Enquête publique unique pour la déclaration de projet valant demande de mise en compatibilité du PLU et pour le projet d'implantation d'une centrale photovoltaïque au sol et sur un plan d'eau sur la commune de Saint Pey de Castets

Avis émis par Dominique Raffailac, habitant au 5bis impasse Le Gat à Saint Pey de Castets

Destruction d'habitats ou de nourriture :

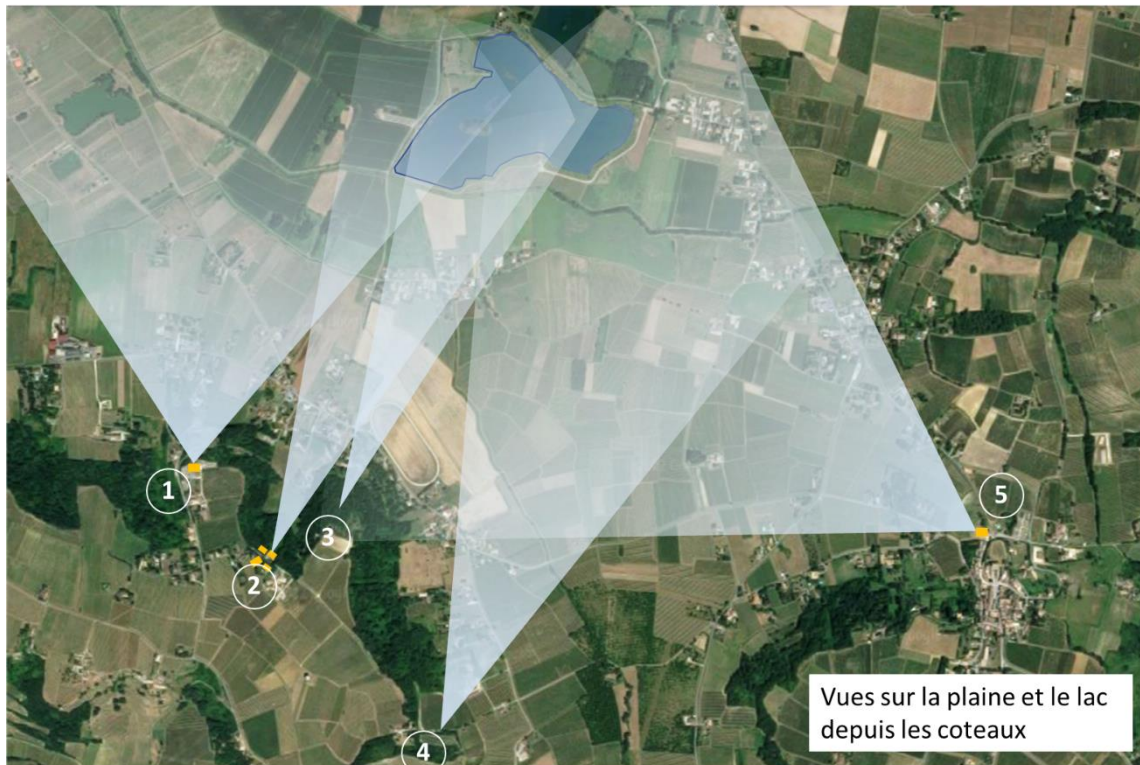
Sur le sujet de la destruction de zones d'habitat et de nourriture, la MRAE a déjà fait beaucoup de remarques. L'étude fait bien état de la présence de nombreux mammifères et oiseaux sur le site ou à proximité immédiate mais minimise les effets du projet en invoquant la présence du lac de La Cadie à proximité. Le dossier oublie de dire que ce lac est ouvert au public et surtout ouvert à la pratique du jetski entre avril et octobre ce qui n'en fait pas le lieu idéal de repos ou de chasse pour les oiseaux migrateurs ou qui se nourrissent de poissons.
